**Avis de la Mission régionale d'autorité environnementale de  
Nouvelle-Aquitaine sur le projet de révision allégée n°7 du plan  
local d'urbanisme intercommunal (PLUi) de l'ex-communauté de  
communes du Pays sud-Gâtine (79) porté par la communauté de  
communes du Val de Gâtine**

n°MRAe 2025ANA19

dossier PP-2024-16859

Figure 5: Schéma de synthèse des projets et des évolutions de zonage envisagés  
(source : Rapport de présentation, p.9)

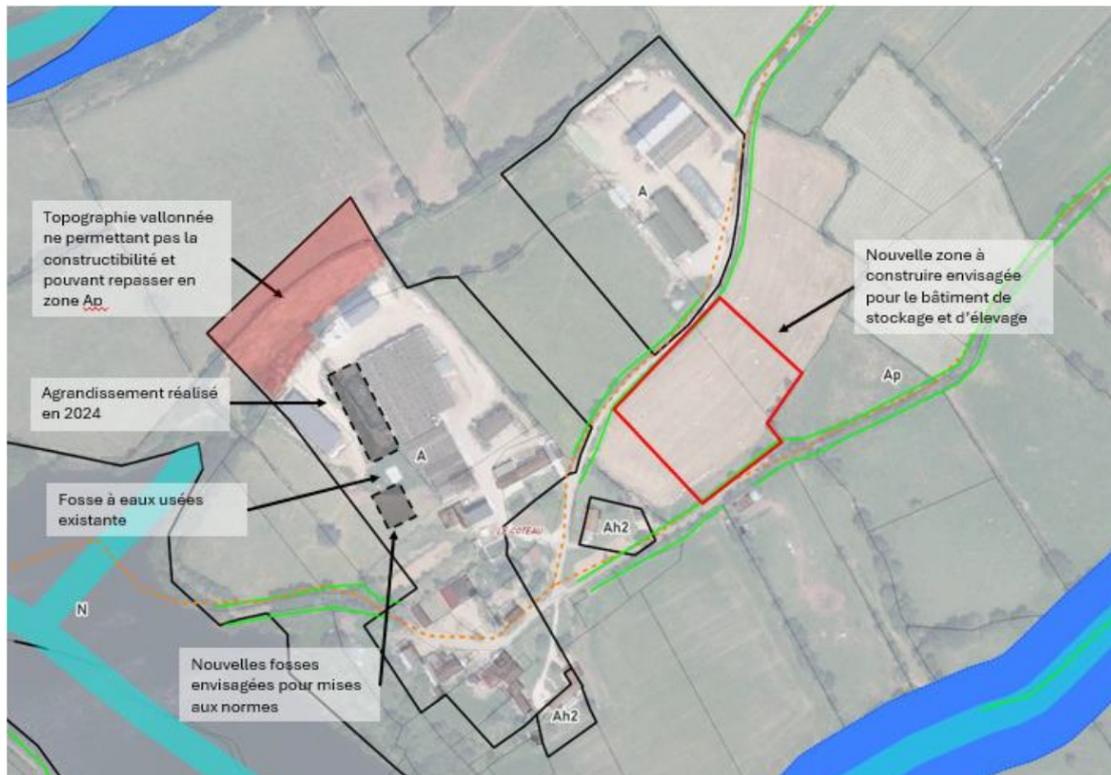
Le dossier propose par conséquent d'élargir le zonage A autour de l'exploitation, sur une emprise de 8 800 m<sup>2</sup>, en déclassant le zonage Ap en vigueur, et dans le même temps de reclasser en zone Ap des parcelles non bâties de l'exploitation (soit 5 600 m<sup>2</sup>), actuellement classées en zone A, dont la topographie vallonnée n'est pas propice à un aménagement.

La MRAe relève que le rapport n'explicite pas l'emprise foncière nécessaire pour le développement de l'activité de l'exploitation agricole existante, qui s'avère bien supérieure au projet d'implantation d'un bâtiment de 1 500 m<sup>2</sup>.

La MRAe considère que le choix du périmètre d'extension de la zone agricole A répond à des critères d'opportunité foncière et de localisation des parcelles dans le prolongement de l'exploitation existante, sans qu'aucun scénario alternatif de moindre impact sur l'environnement ne semble avoir été envisagé.

**La MRAe recommande de justifier les emprises concernées par la révision allégée du PLUi (8 800 m<sup>2</sup>) au regard du projet envisagé (1 500 m<sup>2</sup>) et de rechercher des sites alternatifs en dehors du périmètre de protection rapprochée du captage d'eau potable.**
